改善箇所説明図

改善措置の内容

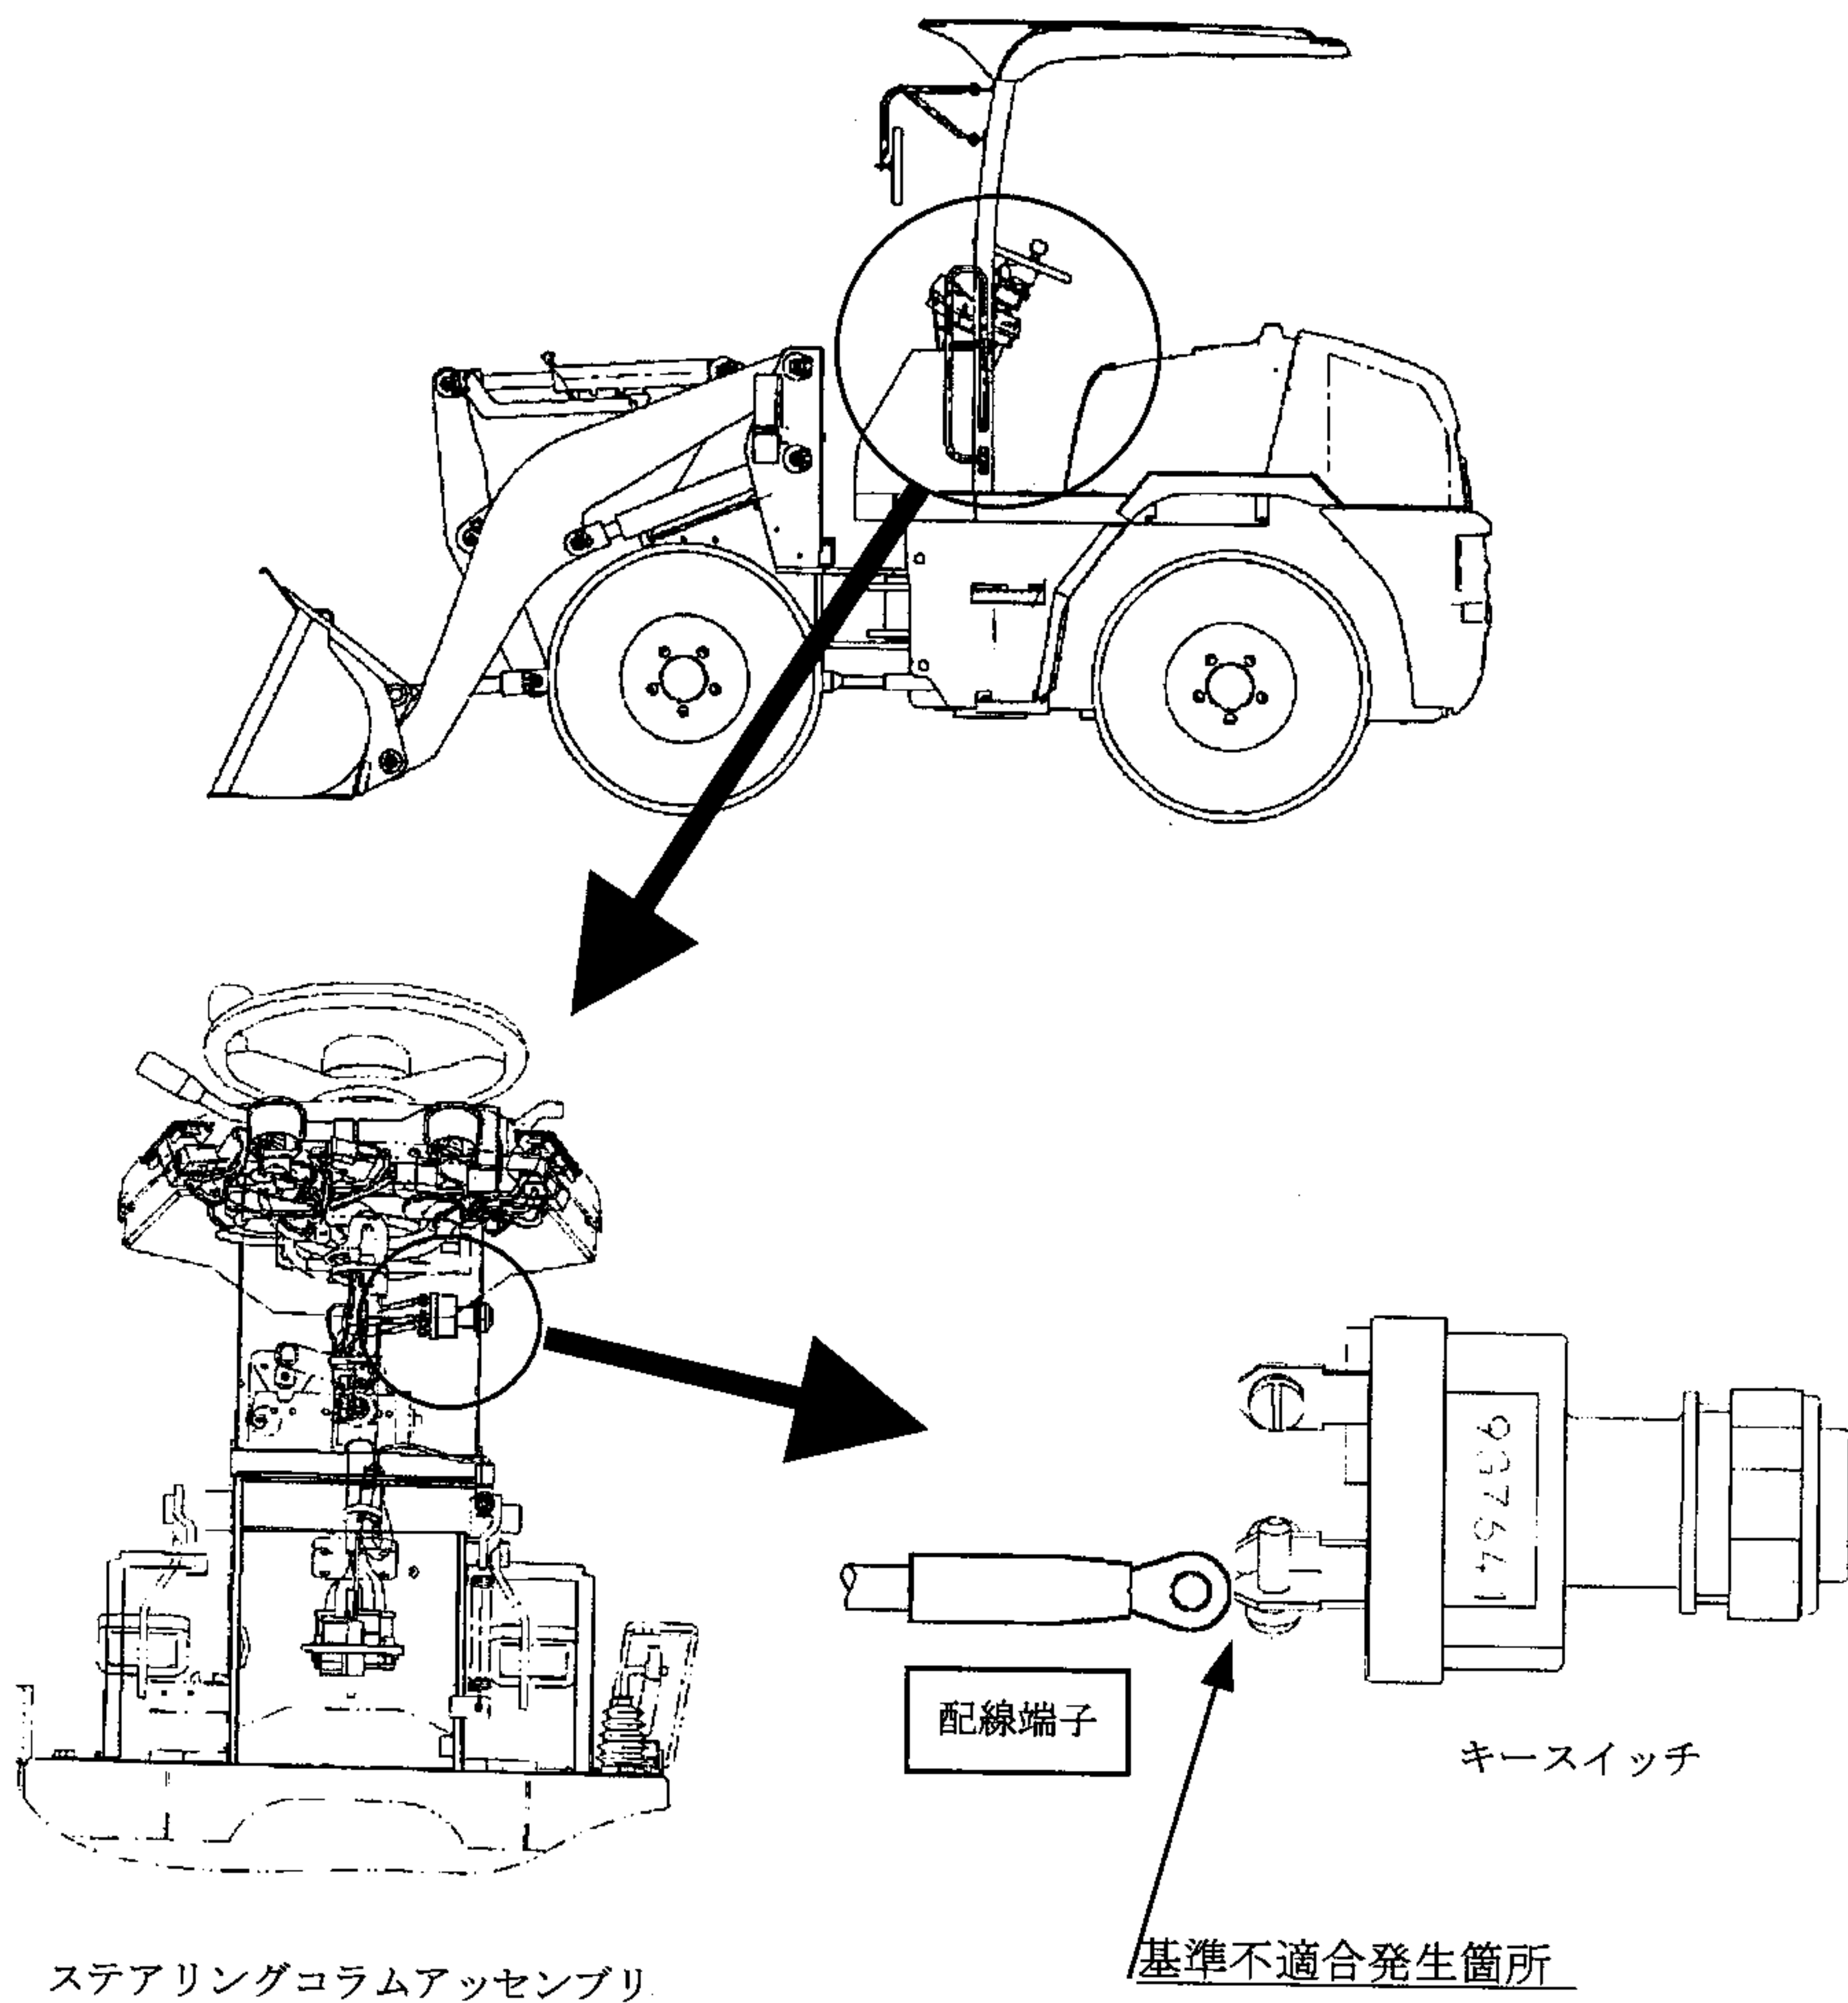
エンジン始動用のキースイッチの配線端子穴径が、キースイッチに固定するためのボルト・ワッシャの径に比べて大きい場合、そのままの状態で使用を続けると、当該ボルトがゆるみ導通不良となり、最悪の場合、エンジン始動不能又は突然エンジンが停止するおそれがある。

全車両、配線端子を対策品と交換する。

注： は、交換部品を示す。

識別：対策済み車両には、キースイッチ下部に白ペンキを塗布する。
